工程指示 / 要求簡箋(E.I.)

工程指示編號：EI / 3037 / 21

工程編號：J - 852

工程項目：趟門 大貨 (鋁料) (門玉) (T1, T2, T3) (標準層: 1-21/F)

名稱	四扇趟門玉料(右生玉左企)	制圖	Ivan	2021.01.26	修改	A	B
材料	X85861	復核	WHS		日期	2021.03.04	2021.03.24
顏色	UCT806812XL-3	批准			圖號	T3-SD04-S03

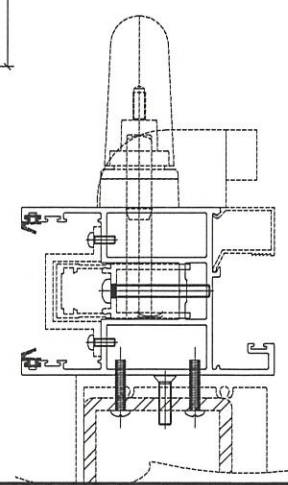
F 版: T3 趟門玉高度縮短 3mm，另提供 T3 門玉開料單

按現場實際安裝覆數，所有門玉高度縮減 3mm，現已修改 T3 加工圖，T1, T2 稍後提供  
優先出 T3C 右門一隻送地盤更換

窗號	L (MM)	數量 (支)
W1/T3A	<del>2436</del> 2433	17
W1/T3B	<del>2436</del> 2433	17

名稱	四扇趟門玉料 (左生玉頂)	制圖	Ivan	2021.01.26	修改	A	B
材料	X85861	復核	WHS		日期	2021.03.04	2021.03.24
顏色	UCT806812XL-3	批准			圖號	T3-SD04-S05

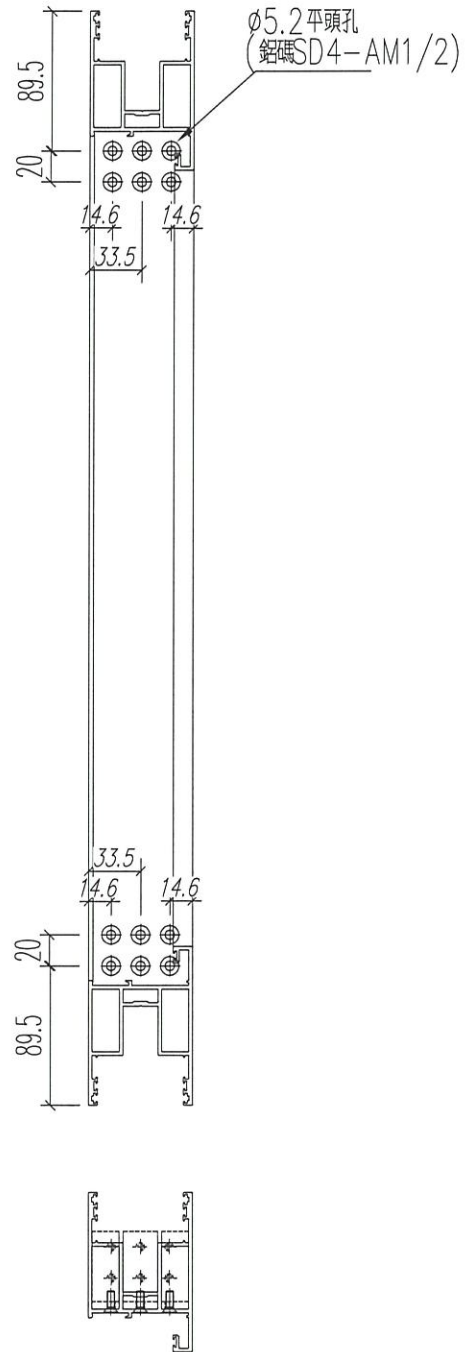
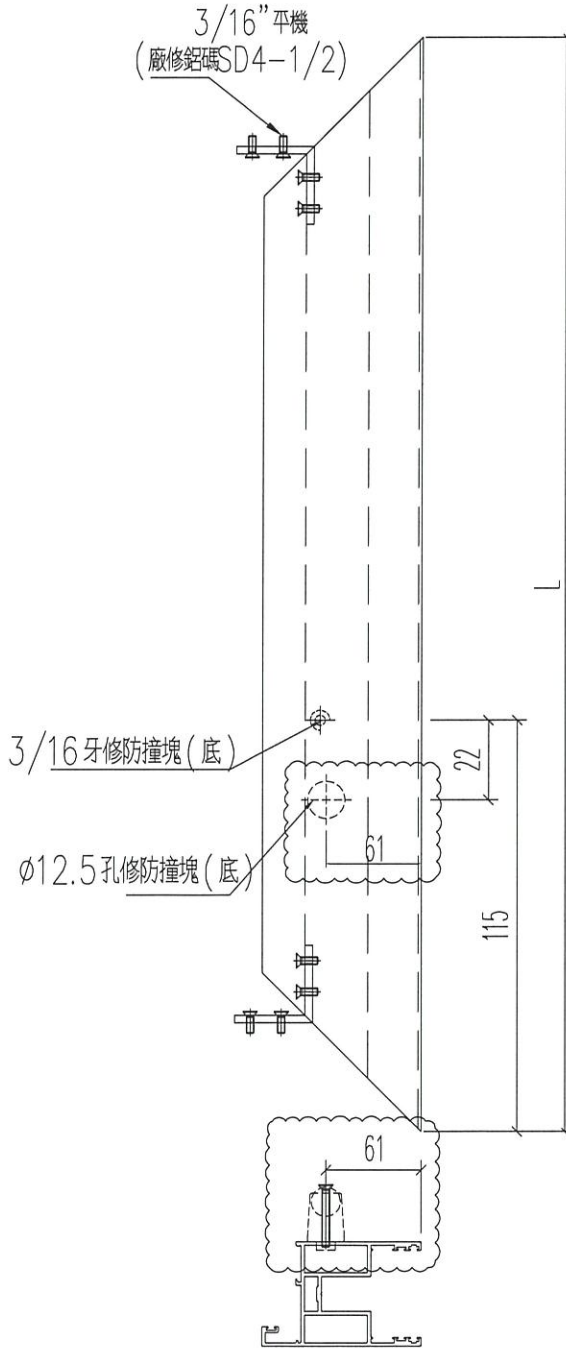
H/G 版: 已修改防撞膠粒的孔位
